改善箇所説明図

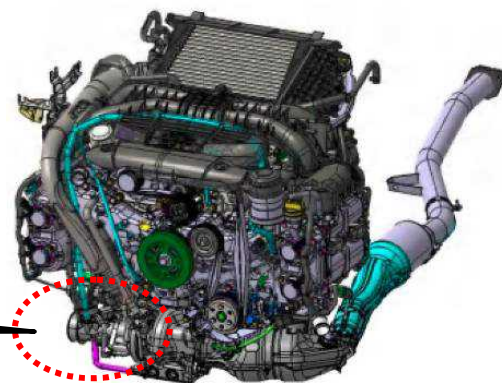
基準不適合発生箇所

直噴ターボエンジンの吸気ダクトにおいて、製造管理が不適切なため、正規と異なる材料で製造されたものがある。そのため、使用過程で耐油性能や耐熱性能が低下し、当該ダクトに亀裂が発生してエンジン不調となり、最悪の場合、エンストするおそれがある。

全車両、吸気ダクトの製造番号を確認し、該当するものは良品と交換する。

車台番号打刻の3桁型式と6桁番号の間の「-」の上部に黄色ペイントを塗布する。
